電源開発株式会社
大間原子力発電所

意見聴取会指摘事項について
(津波関係)

平成17年2月
原子力発電安全審査課

図-5.1 計算領域

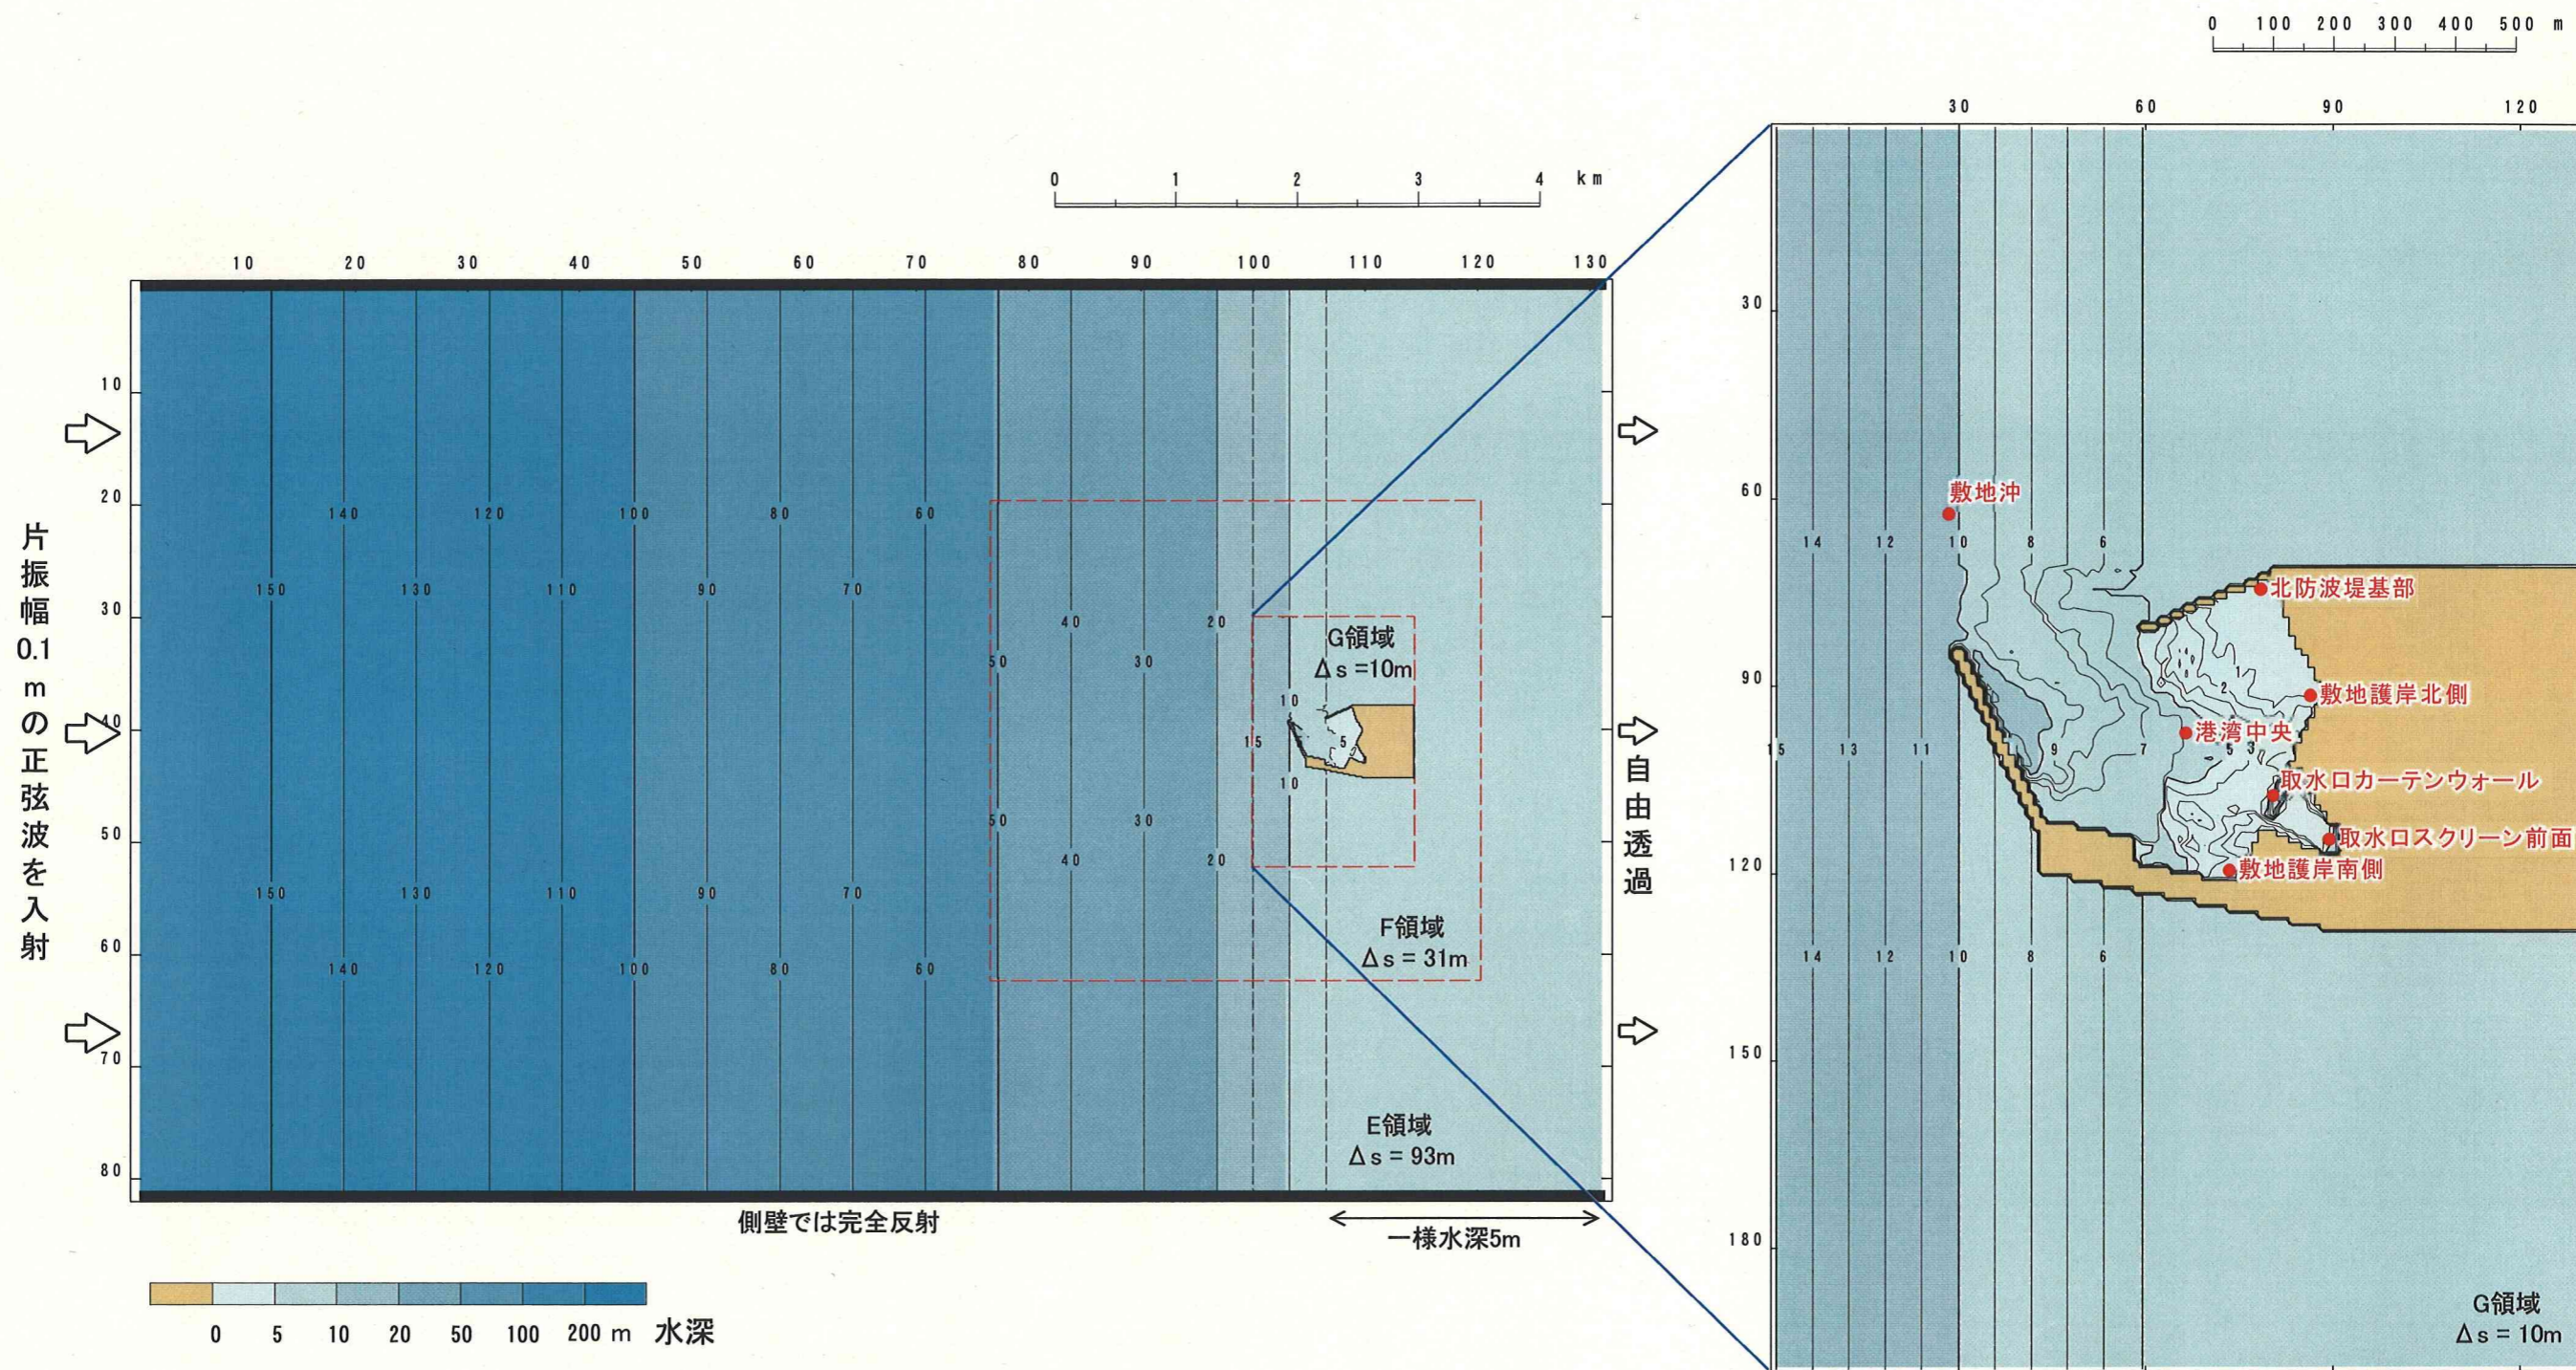
- 1) 港湾及び取水路の振動特性について，津波の周期との関係から説明すること。

本検討に用いた計算条件を表-5.1に、海底地形モデルを図-5.1に示す。図-5.1に示すとおり、港湾外側は、海底地形による影響を受けないように、北防波堤の先端付近より岸側を5mの一樣水深とし、その沖側を一定勾配で水深150mまで徐々に深くする条件でモデル化している。

入射波は、図-5.1に示すとおり、港湾より約10km沖合いの水深150mの境界より与えることとしている。入射波の波形は、表-5.1に示すとおり、振幅0.1mの正弦波とし、周期を1分から15分まで1分ごとに変えた計算を行っている。

図-6.1 取水設備概要図

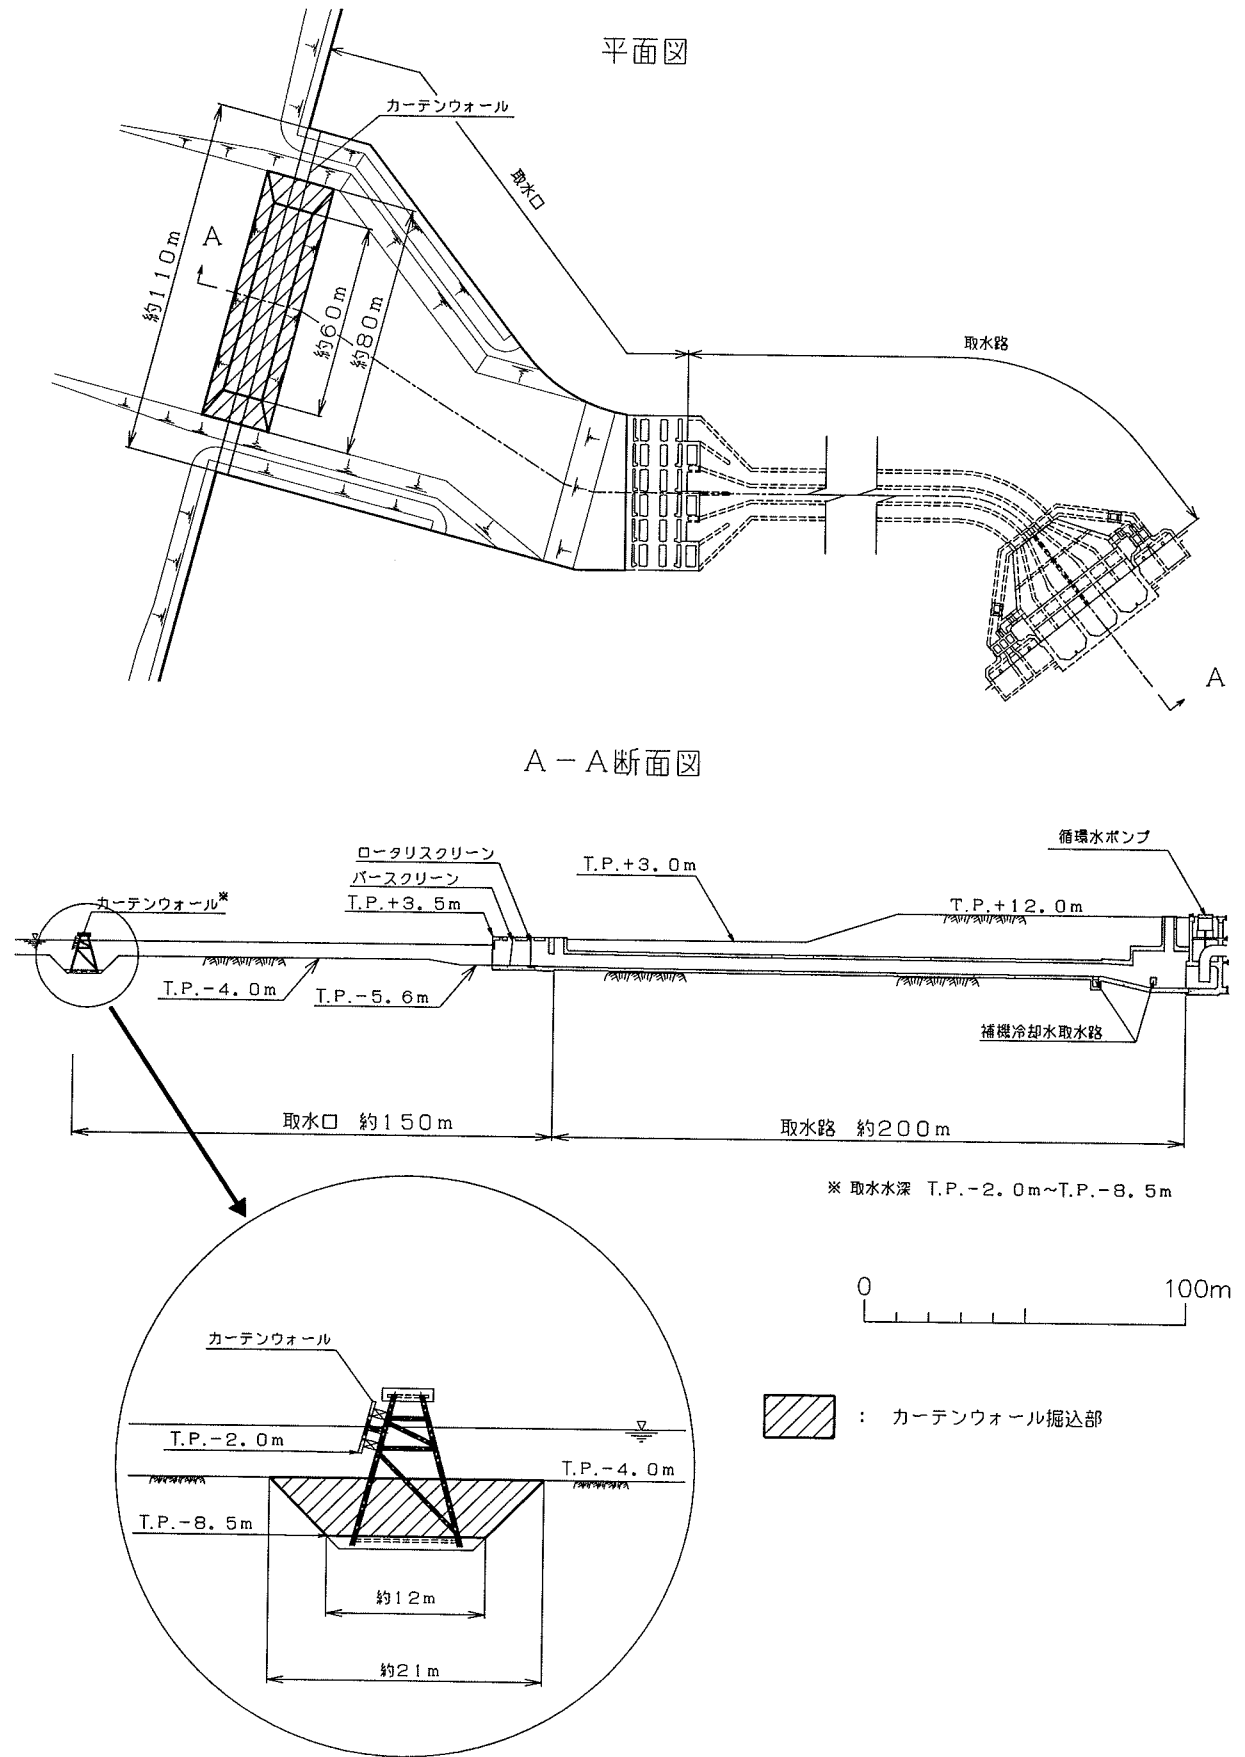
- 1) 取水口カーテンウォール掘込部の形状と容量について，具体的に説明すること。

図-6.1 によると、掘込部の下面の面積は約 720m^2 、上面の面積は約 $1,680\text{m}^2$ 、深さは約 4.5m であることから、容量は約 $5,400\text{m}^3$ であるとしている。

7-3
 図-7.1 砂の分布範囲の比較

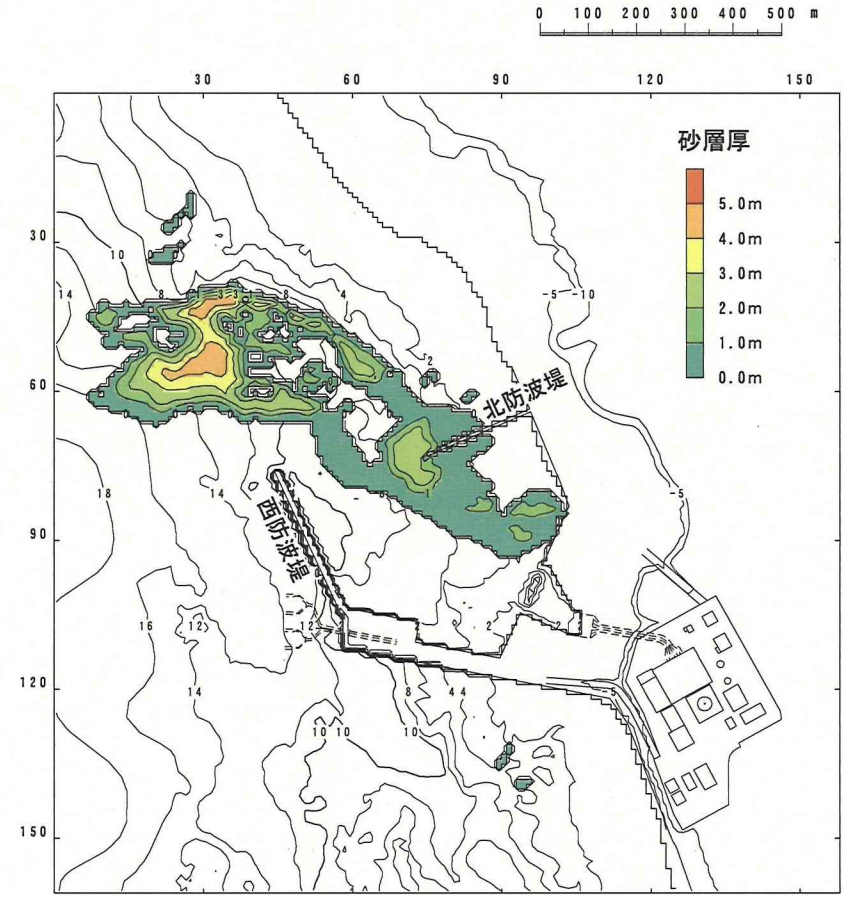
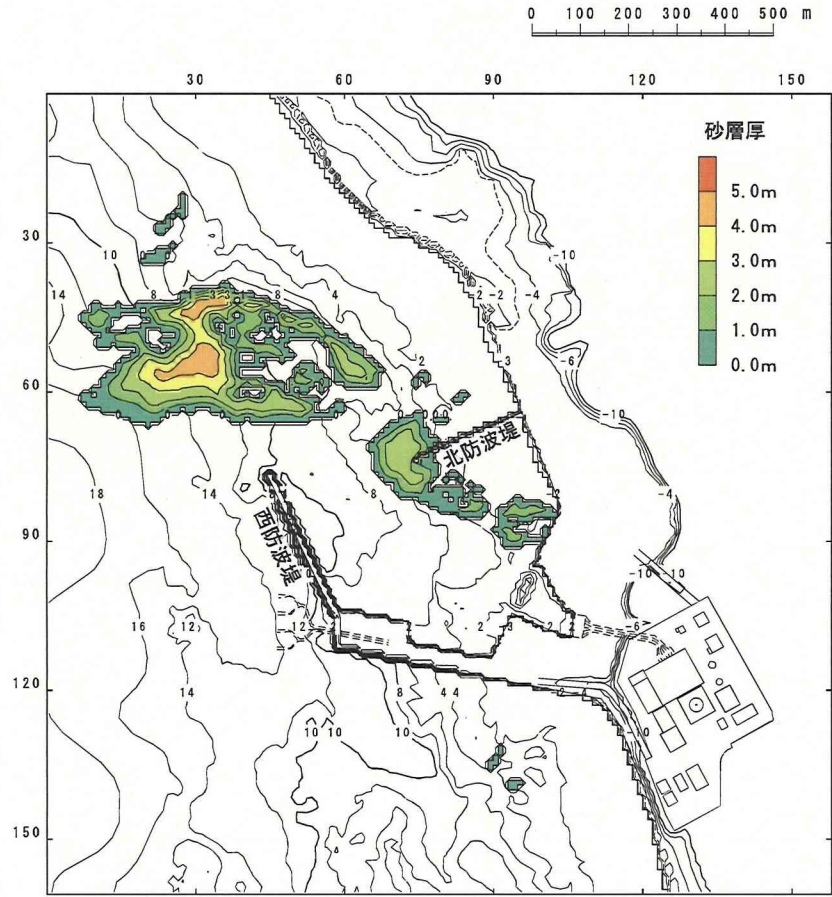
- 1) 港湾工事中に一時的に変化した砂の分布形状を考慮し，砂移動の数値シミュレーションを行うこと。

意見聴取会資料「津波の検討－津波来襲時の砂による取水設備への影響－」（04－大間設C－48）においては、港湾工事着手前の砂の分布を考慮した数値シミュレーション（以下「基本検討」という。）を行っているが、本資料では、現在、実施中の港湾工事中に浚渫された航路等に移動した砂を考慮した条件に基づく比較検討を行っている。比較検討においてモデル化した砂の分布を、基本検討における砂の分布と比較して図-7.1に示す。なお、基本検討における北防波堤周辺の砂の堆積量は、約40,000m³であるとしている。

比較検討においてモデル化した砂の分布範囲は、基本検討の砂の分布範囲に、航路等へ移動した砂の分布範囲を加えて保守側に設定したとしている。また、砂の分布厚さについては、基本検討で設定した砂を基に移動した砂の体積を推定し（約13,000m³）、この体積に相当する砂を北防波堤周辺から港湾内にかけての砂の分布範囲（約65,000m²、図-7.1(2)を参照）に、約20cmの厚さでほぼ一様に分布する条件として設定したとしている。よって、基本検討における北防波堤周辺の砂の堆積量は、約53,000m³となっているとしている。
